Gegenstand: Festlegung von Laufzeitbeschränkungen für Bremsschläuche der hydraulischen Radbremse

Betroffen: **ASW 28**; alle Baureihen¹; Type-Certificate EASA.A.017; alle Werknummern
ASW 28-18 E; Type-Certificate EASA.A.034; alle Werknummern

Klassifizierung: Erhebliche Änderung (Major Change)

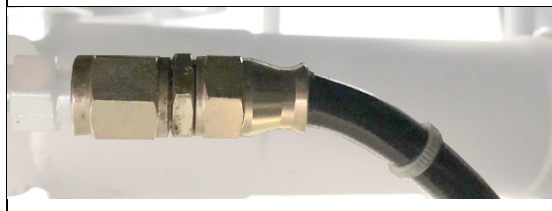
Bremsschläuche alter Bauart aus Gummi, erkennbar an der hier dargestellten Form des Fittings und der Umarmantelung aus Textilgewebe.
	Bremsschläuche neuer Bauart , erkennbar an der hier dargestellten Form des Fittings.

Bremsschläuche **alter Bauart**: Dieser Bremsschlauch ist in regelmäßigen Abständen von 6 Jahren auszutauschen. Befindet sich der Bremsschlauch in gutem Zustand, braucht er nicht ausgetauscht zu werden unter der Bedingung, dass er mindestens alle 100 h auf seinen Zustand überprüft wird.

Bremsschläuche **neuer Bauart**: Dieser Bremsschlauch unterliegt keiner Laufzeitbeschränkung (on condition).
